Piano Nazionale di Ripresa e Resilienza (PNRR),
nell'ambito della missione 2, componente 4, destina con l'investimento 2.1 b -
"Misure per la gestione del rischio alluvione e per la riduzione del rischio idrogeologico".
*Fiume Liri - "Completamento arginature, sistemazione dell'alveo e delle sponde del
Fiume Liri, a monte e a valle del Ponte Curvo, in Comune di Pontecorvo (FR)."*

PERIZIA DI VARIANTE

RELAZIONE ILLUSTRATIVA PERIZIA DI VARIANTE

VAR.A02

Figura 3-3: Distinta armatura in fase di realizzazione

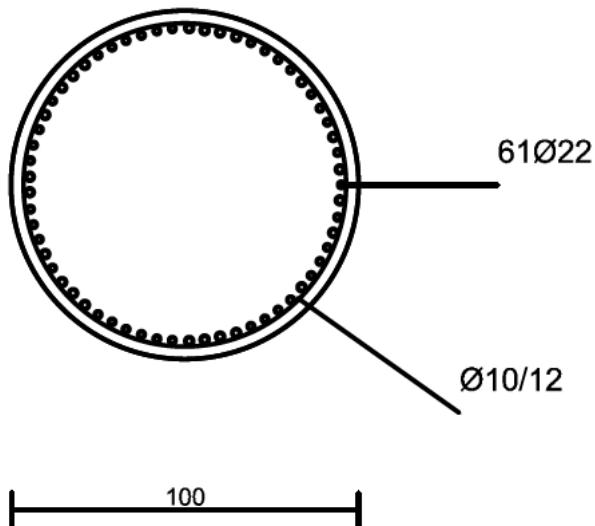
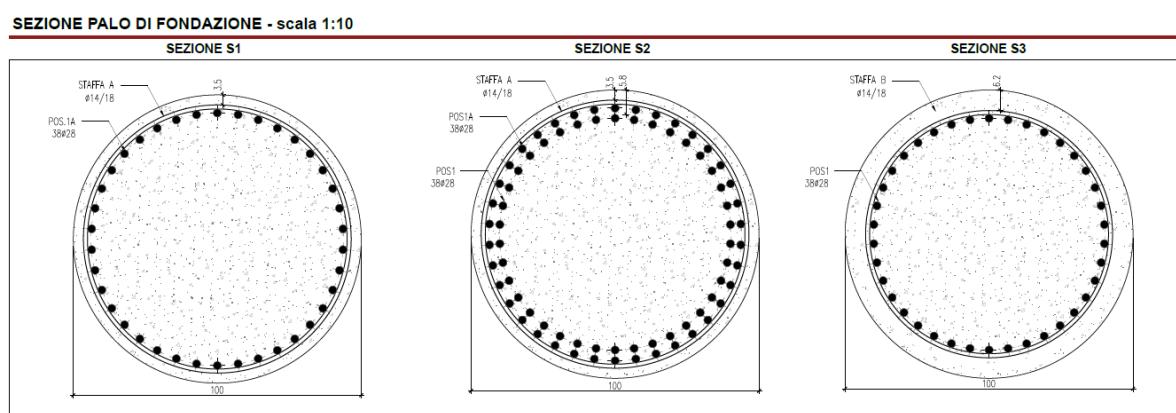
Nel progetto originale nei pali erano previsti ferri longitudinali pari a 61 Φ 22 e ferri trasversali Φ 10/12 cm.

In fase di realizzazione dei pali è stata prevista l'ottimizzazione dei ferri di armatura a 38 Φ 28 e ferri trasversali Φ 14/18 cm. . La modifica non ha alterato il quantitativo complessivo resistente, risultando equivalente in termini di area d'armatura a quella prevista nel progetto originario, ma ha consentito un incremento del passo e della regolarità dell'armatura, assicurando un interasse netto tra le barre più adeguato per le operazioni di confezionamento e getto del fusto, con conseguente miglioramento del margine operativo e della qualità esecutiva.

Figura 3-5: Geometria trave di correa - $B = 150$ cm

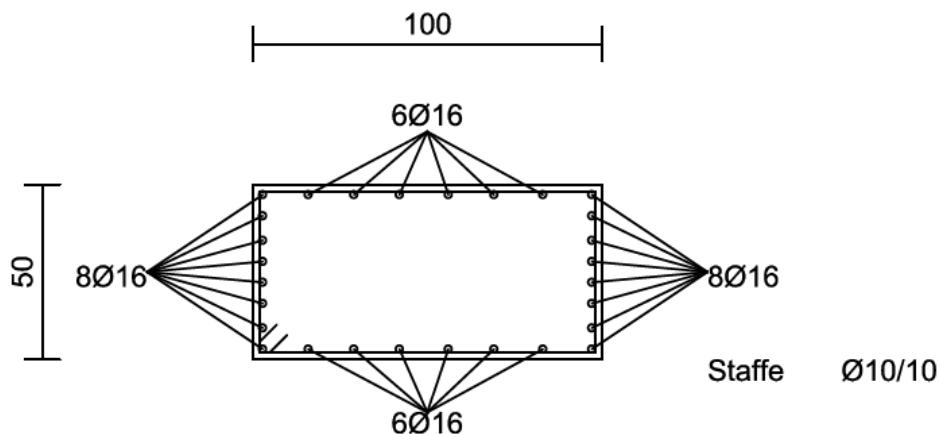
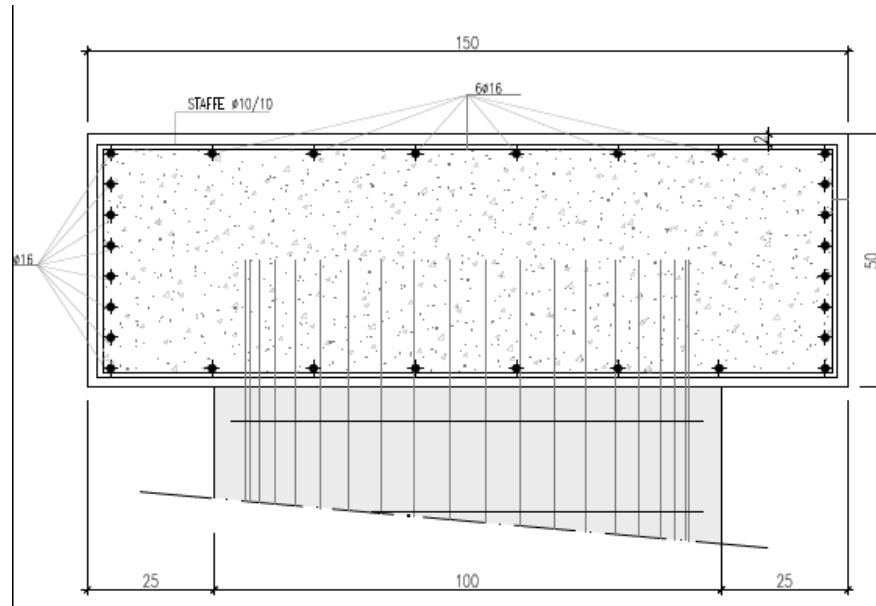
La trave di correa prevista in progetto prevedeva una larghezza pari a 100 cm.

Data la configurazione curvilinea del tracciato della paratia e del disallineamento, seppur minimo, dei pali e nel rispetto dell'allacciamento dei sottoservizi si è necessario prevedere un allargamento della trave di correa. In presenza di queste condizioni, mantenere una larghezza fissa di 100 cm per la trave di correa rende difficoltosa una corretta posa in opera dei ferri longitudinali. Inoltre, il progetto iniziale non prevedeva la posa della soletta a sbalzo, che funge da camminamento pedonale, né la realizzazione del relativo parapetto. Pertanto, è stato necessario rivedere la dimensione della trave di correa per garantire che la soletta e il parapetto potessero essere realizzati senza compromettere la stabilità strutturale e il corretto posizionamento dei ferri di armatura. Pertanto, si è progettato un adeguamento con una larghezza pari a 150 cm, dimensione che risulta ottimizzata per i seguenti motivi:

- Consente una corretta posa in opera dei ferri longitudinali, con un franco di 25 cm per lato, che migliora l'allineamento e la stabilità dell'armatura, facilitando la messa in opera.
- Risulta correttamente dimensionata rispetto al momento torcente generato dalla soletta e dal nuovo parapetto, aumentando la resistenza strutturale e garantendo una distribuzione ottimale delle forze.
- Permette di ridurre la luce libera della soletta, ottimizzando le sollecitazioni agenti e migliorando la dimensione e la resistenza della soletta stessa, senza compromettere le funzioni di camminamento e parapetto.
- Aumenta la rigidezza della trave, riducendo gli spostamenti orizzontali rispetto alla soluzione iniziale e migliorando la stabilità complessiva della paratia.

Figura 3-7: Distinta armatura cordolo

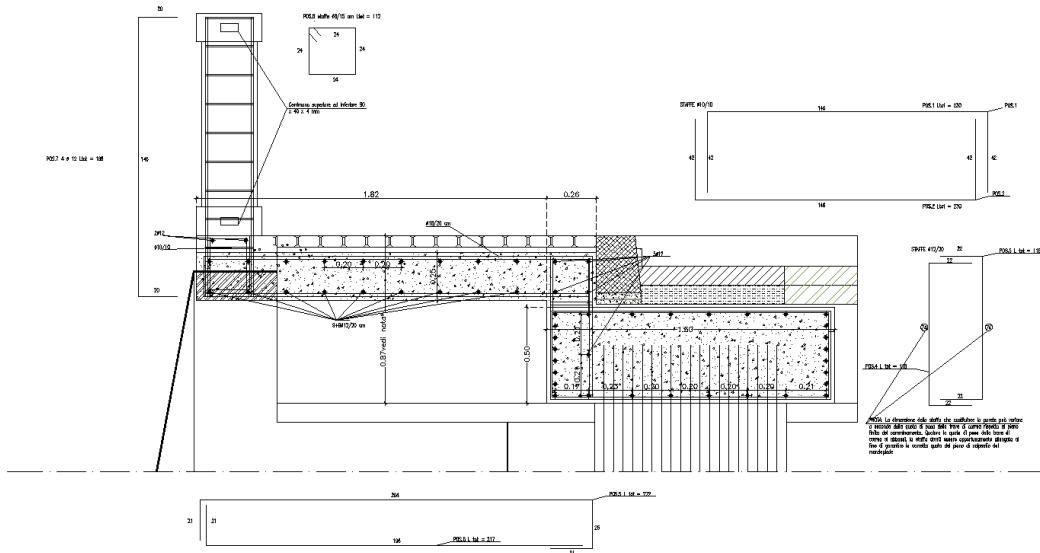
Durante la fase di realizzazione della paratia, è emersa l'esigenza di ripristinare il camminamento pedonale e adeguare il parapetto esistente, costituito da pilastri in cemento armato collegati da una ringhiera, ai carichi definiti dalla normativa vigente.

Al fine di garantire l'ancoraggio della nuova soletta e del parapetto come sistema strutturale il più possibile svincolato dal muro a gravità esistente, tali elementi sono stati progettati con collegamento diretto alla trave di correa, scelta che consente di minimizzare le interazioni cinematiche e la trasmissione di azioni differenziali tra opere nuove ed esistenti, favorendo la ridistribuzione delle sollecitazioni orizzontali e il controllo della deformabilità complessiva del sistema di contenimento.

La nuova soletta presenta uno spessore di 25 cm armata per garantire adeguate prestazioni strutturali. L'armatura longitudinale è composta da ferri di Ø 12 mm posizionati a 20 cm di interasse, mentre l'armatura trasversale è realizzata con ferri a "molla" di Ø 16 mm, anch'essi posti a 20 cm di interasse.

Figura 3-8: Schema nuovo parapetto

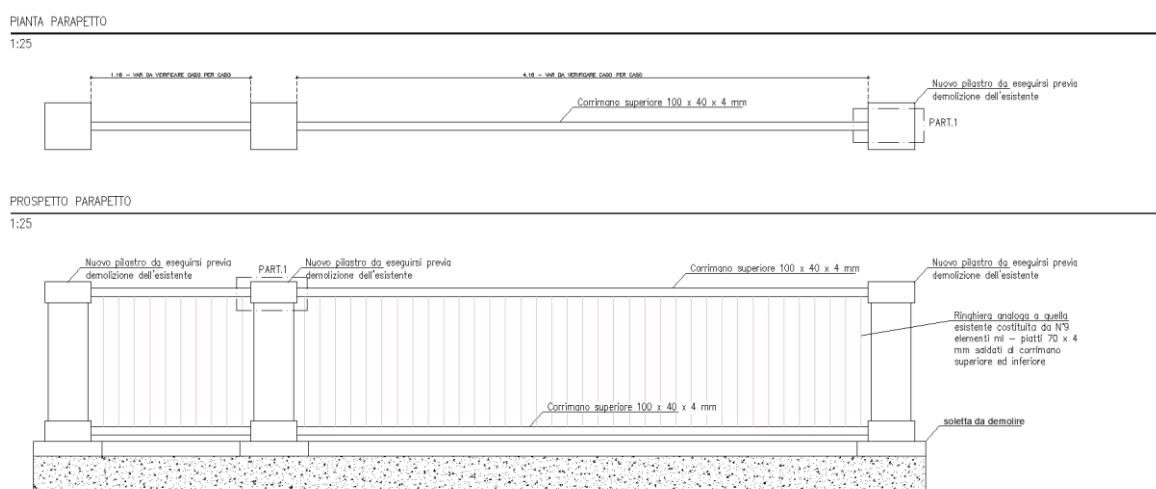
All'estremità della soletta è prevista l'installazione di un parapetto conforme alle normative vigenti riguardanti i carichi. Il parapetto sarà costituito da pilastri in cemento armato di nuova realizzazione, posizionati con interasse e sezione identici a quelli esistenti, al fine di mantenere l'unità strutturale ed estetica dell'opera. I pilastri 30 x 30 cm saranno armati con ferri longitudinali di Ø 12 mm (4 barre) e staffe di Ø 8 mm, posizionate a intervallo di 15 cm, per garantire la necessaria resistenza e stabilità. I corrimano inferiore e superiore sono costituiti da profili rettangolari in acciaio S235JR, con dimensioni pari a 40 x 100 x 4 mm. I corrimano saranno collegati da una ringhiera, anch'essa in acciaio, con caratteristiche visive e geometriche simili a quella esistente, garantendo così uniformità estetica e funzionale rispetto a quanto presente attualmente.

Figura 3-9: Giunto tampone

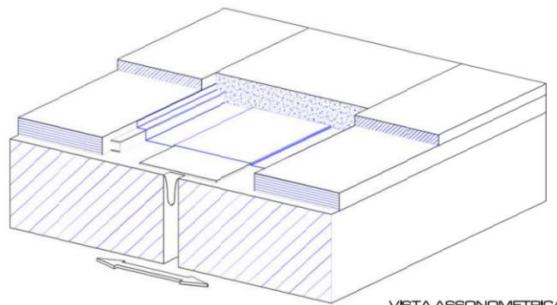
Sebbene la paratia risulti conforme agli standard normativi, uno spostamento in testa massimo di 8 cm potrebbe generare effetti di fessurazione sulla pavimentazione stradale. In particolare, tale spostamento potrebbe causare fessurazioni nel manto stradale, compromettendo non solo la sua integrità, ma anche il comfort e l'efficienza della viabilità, con potenziali ripercussioni sulla sicurezza e sulla funzionalità del tratto viario.

A seguito delle analisi tecnico-economiche condotte risulta necessario in fase di redazione del progetto di variante procedere con l'installazione di un giunto di dilatazione. Questa soluzione è stata ritenuta la più adeguata a garantire la corretta gestione degli spostamenti previsti in progetto, assicurando al contempo l'integrità strutturale dell'opera e minimizzando gli effetti di deformazione sulla pavimentazione e sulle strutture circostanti.

Sistema è costituito da un giunto di dilatazione sottopavimentazione in gomma armata tra la paratia e la strada.

Figura 3-11: Sezione tipologica

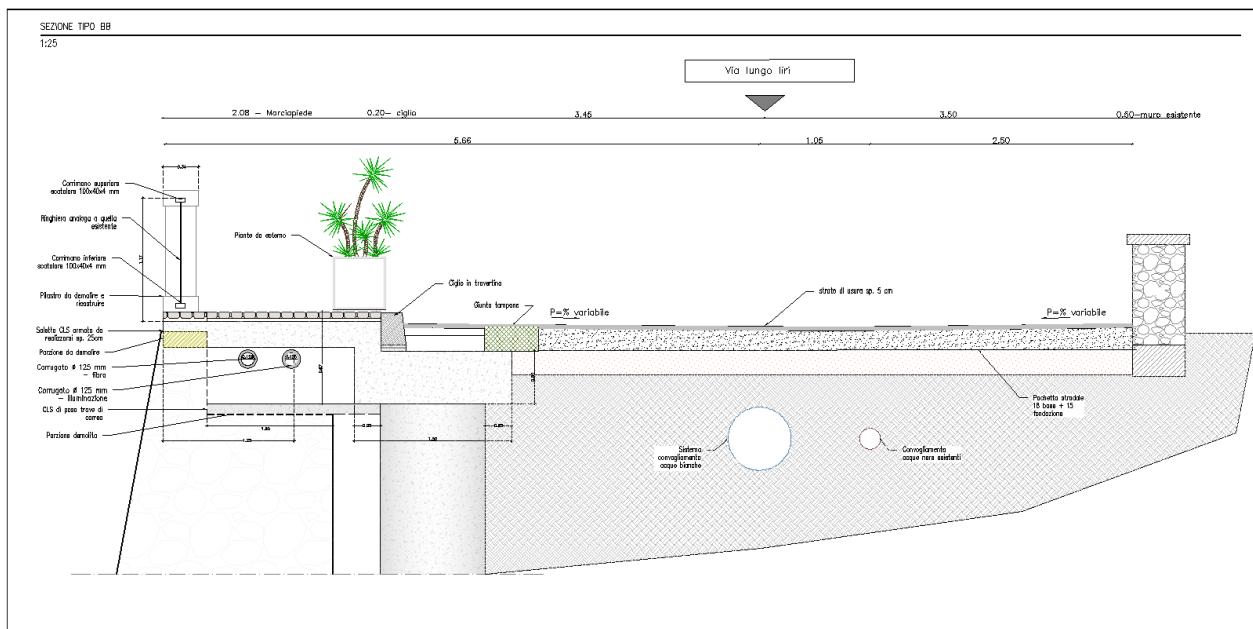
In particolare, sono stati ripristinati i sottoservizi mediante la posa di corrugati del diametro di 80 mm per la rete di telecomunicazioni, di 200 mm per l'impianto di illuminazione pubblica e di 125 mm per la rete in fibra ottica. A completamento delle opere sono stati realizzati i pozzi di ispezione e derivazione, per i dettagli si rimanda agli elaborati grafici..

Figura 3-12: Ortofoto post intervento

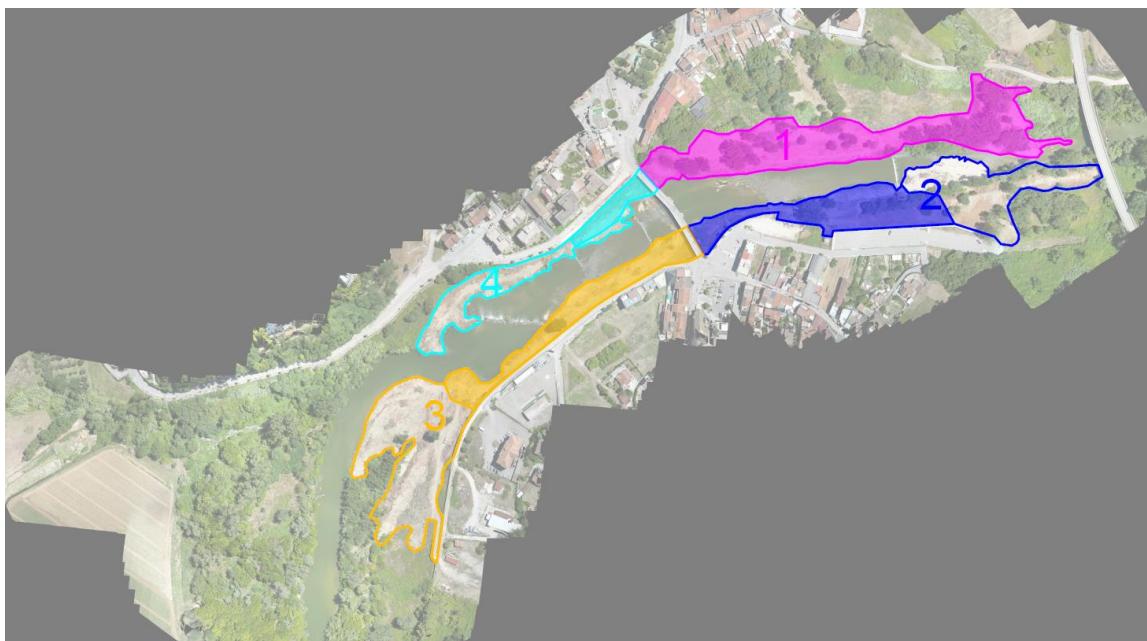
A seguito delle verifiche e delle prove condotte secondo la metodologia B.O.B. (Bonifica Ordigni Bellici), l'intervento inizialmente ipotizzato di dragaggio dell'alveo non è risultato attuabile, a causa delle interferenze ferromagnetiche diffuse rilevate, riconducibili alla presenza di accumuli localizzati di materiale feroso eterogeneo nello strato superficiale di sedime fluviale. Le lavorazioni eseguite hanno pertanto riguardato la pulizia selettiva delle aree in alveo, con particolare riferimento al taglio e all'asportazione della vegetazione spontanea, ritenuto significativo ai fini idraulici ma strutturalmente non influente per gli strati più profondi del modello geotecnico di progetto.

L'intera superficie oggetto di intervento è stata quantificata mediante rilievo aerofotogrammetrico con drone in configurazione "post-operam", impiegato per la determinazione analitica delle aree effettivamente lavorate e delle relative quantità computabili nel quadro tecnico-economico di variante. Le aree complessivamente interessate dalle lavorazioni risultano pari a 49.038 m², così suddivise:

- Zona 1: 14.294 m²
- Zona 2: 13.503 m²
- Zona 3: 15.582 m²
- Zona 4: 5.659 m².

- Zona 1: 14.294 m²
- Zona 2: 6.500 m²
- Zona 3: 5.500 m²
- Zona 4: 1.200 m².
